Number	G2-1
Score	455 / 487
Rank	3位

減点ポイント(不良例)

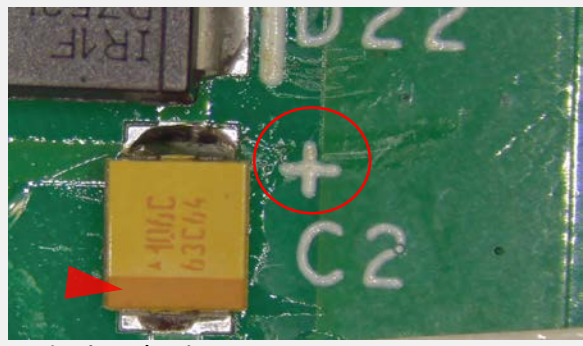
リードとスルーホール間のはんだのぬれ不足
IPC-A-610G 7.3.5を参照

取付方向相違
IPC-A-610G 7.1.1.1を参照
